UL 489Listed ノーヒューズ遮断器・漏電保護付 UL 489Listed ノーヒューズ遮断器 仕様変更のお知らせ

UL 489Listed ノーヒューズ遮断器・漏電保護付 UL 489Listed ノーヒューズ遮断器
NF400-HWU, NV400-HWU
NF630-HWU

扱	A	日付	2024 年 4 月	件名	UL 489Listed ノーヒューズ遮断器 漏電保護付 UL 489Listed ノーヒューズ遮断器 仕様変更のお知らせ
整理番号	山-1600-A		三菱電機 (株) 福山製作所

UL 489Listed ノーヒューズ遮断器・漏電保護付 UL 489Listed ノーヒューズ遮断器表示内容変更

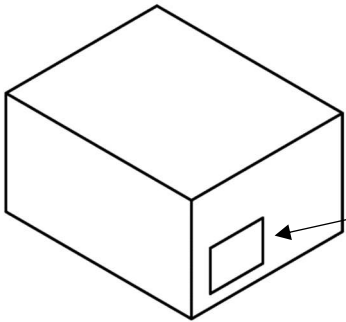
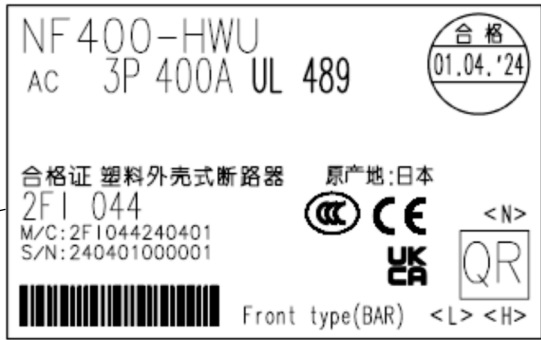
機種・極数	変更内容	変更前	変更後
NF 代表例 NF400-HWU 3P	注記抹消	 <p>注記</p>	 <p>注記抹消</p>
		Suitable for use in single phase applications up to 480V by using outside poles.

機種・極数	変更内容	変更前	変更後
NV400-HWU 3P	注記内容 表示位置	 <p>注記</p>	 <p>注記</p>
		Suitable for use in single phase applications up to 480V by using outside poles. In this case, center-pole is live part, Please be careful.	
		In case of the 1φ2W supply system, use the right and left pole terminals. In this case, center-pole is live part, Please be careful. UL and CSA standards are not applicable.
